III/3352 - Mirošovice, rekonstrukce mostu ev. č. 3352-2

Ochrana vodovodu

301.1 / 1

Změnový list

DOKUMENTACE SKUTEČNÉHO PROVEDENÍ STAVBY

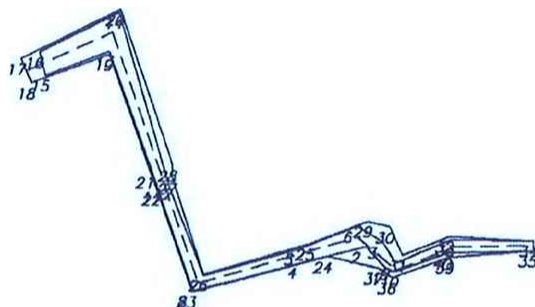
Při vytyčení vodovodu jeho správcem bylo zjištěno, že vodovodní trubní vedení nemá funkční vodící drát, takže nelze přesně určit jeho poloha. Z těchto důvodů bylo zapotřebí zhotovit ručně kopané sondy pro ověření polohopisného a výškopisného skutečného umístění a geodeticky vytyčit budoucí stavební jámu OP3, kdy bylo následně zjištěno, že dochází ke kolizi (dle PDPS bylo uvažováno pouze s ochranou) ze zemními pracemi a i s ohledem na realizaci v době nevhodných klimatických podmínek by došlo k zamrznutí obnaženého vodovodu. Z těchto důvodů bylo konstatováno, že musí dojít k jeho vymístění formou bypass (bajpás) na cizí pozemky určené k dočasnému záboru staveniště. Po zhotovení OP3 bude při zásypech rubu opěr zrealizován nový vodovod, který bude zpětně vrácen do své původní trasy a provizorní bypass vodovodu bude následně odstraněn. Zároveň tato změna má vliv na konečný termín dokončení díla.

- vymístění vodovodu formou bypass (bajpás) na cizí pozemky určené k dočasnému záboru staveniště. Po zhotovení OP3 bude při zásypech rubu opěr zrealizován nový vodovod, který bude zpětně vrácen do své původní trasy a provizorní bypass vodovodu bude následně odstraněn.
